**„Regenerace bytového fondu Mírová osada - III. etapa, ulice 8. března“**

## VYSVĚTLENÍ ZADÁVACÍ DOKUMENTACE č. 1

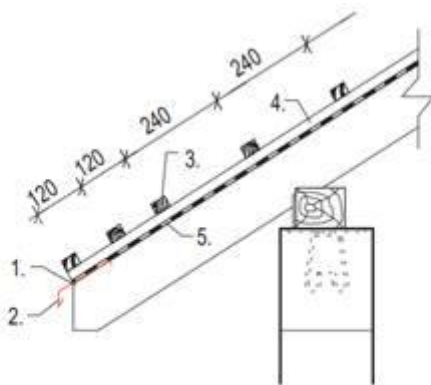
Prosím uvedení požadované RAL (střešní krytina, střešní lávky, sněhové zachytávače, okapový systém, parapety)

Barevný odstín zadavatel zvolil v odstínu RAL 9006.
